リコール届出一覧表

リコール届出日：平成22年2月9日

リコール届出番号	2466	リコール開始日	平成22年2月10日
届出者の氏名又は名称	トヨタ自動車株式会社 問い合わせ先： 取締役社長 豊田 章男 トヨタお客様相談センター TEL 0800-700-7700 レクサスインフォメーションデスク TEL 0800-500-5577		
不具合の部位（部品名）	制動装置（ABS制御コンピュータ）		
基準不適合状態にあると認める構造、装置又は性能の状況及びその原因	ABS（アンチロックブレーキシステム）の制御プログラムが不適切なため、ABS作動完了後の制動力が作動直前の制動力より低下することがある。そのため、ブレーキをかけている途中で凍結や凹凸路面等を通過してABSが作動すると顕著な空走感や制動遅れを生じることがあり、そのまま一定の踏力でブレーキペダルを保持し続けた場合には運転者の予測より制動停止距離が伸びるおそれがある。		
改善措置の内容	全車両、当該制御プログラムを修正する。また、制御プログラム修正までの間の運転時の注意事項を、使用者に周知する。 なお、プリウス(PHV)、SAI、レクス HS250h の3車種については、対策プログラムが準備でき次第、当該制御プログラムを修正する。		
不具合件数	84件	事故の有無	無し
発見の動機	市場からの情報による。		
自動車使用者及び自動車分解整備事業者に周知させるための措置	<ul style="list-style-type: none"> <li>・使用者：電話もしくはダイレクトメール等で通知する。</li> <li>・自動車分解整備事業者：日整連発行の機関誌に掲載する。</li> <li>・改善実施済車には、運転者席側ドア開口部のドアストライカー付近にNo.2466のステッカーを貼付する。</li> </ul>

## 改善箇所説明図

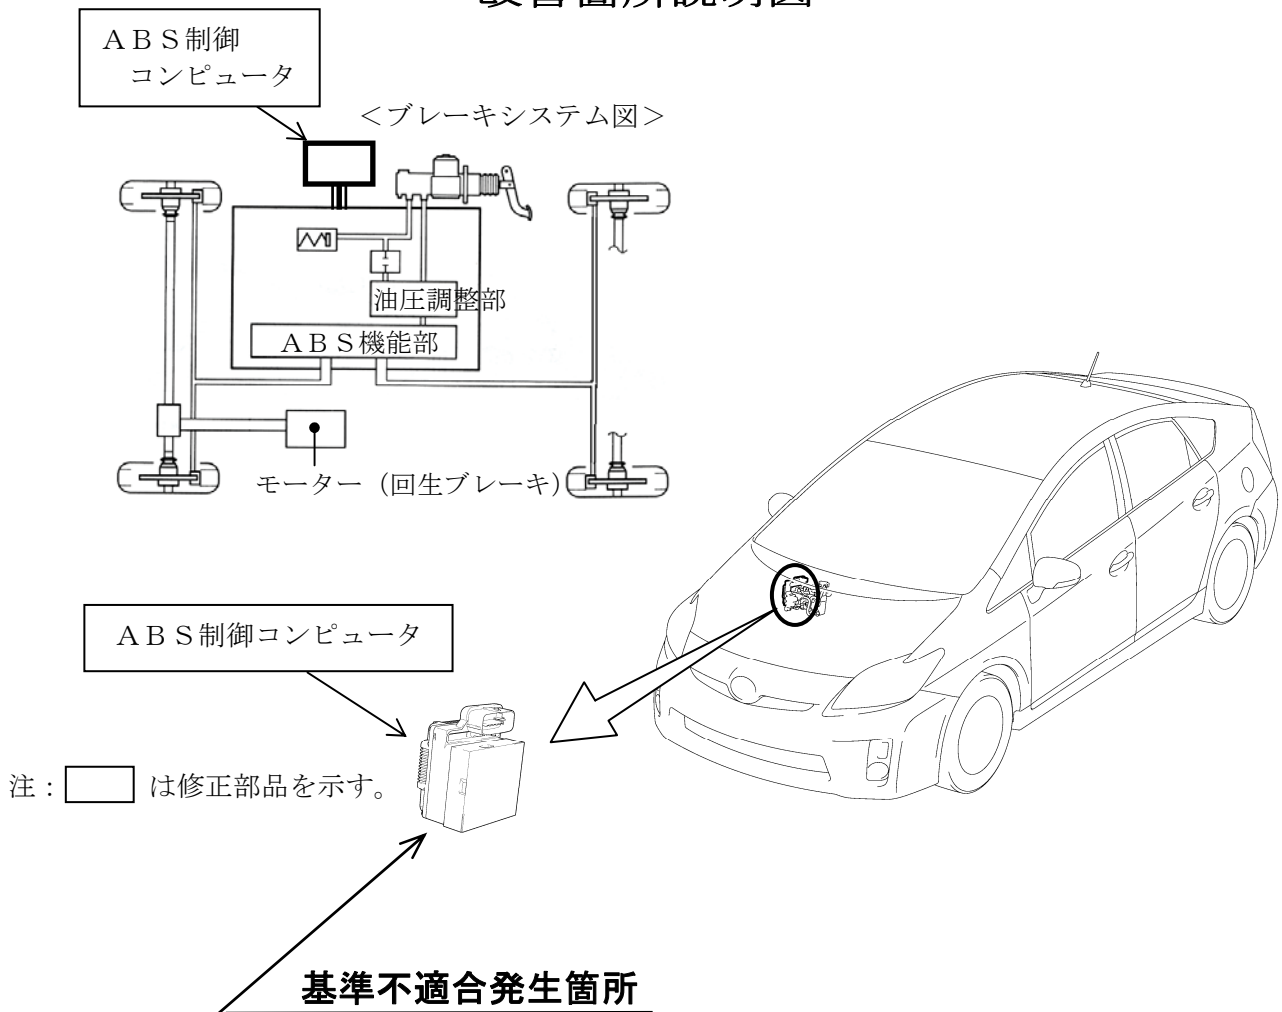
ABS（アンチロックブレーキシステム）の制御プログラムが不適切なため、ABS作動完了後の制動力が作動直前の制動力より低下することがある。そのため、ブレーキをかけている途中で凍結や凹凸路面等を通してABSが作動すると顕著な空走感や制動遅れを生じることがあり、そのまま一定の踏力でブレーキペダルを保持し続けた場合には運転者の予測より制動停止距離が伸びるおそれがある。

全車両、当該制御プログラムを修正する。また、制御プログラム修正までの間の運転時の注意事項を、使用者に周知する。

なお、プリウス(PHV)、SAI、レクサス HS250h の3車種については、対策プログラムが準備でき次第、当該制御プログラムを修正する。
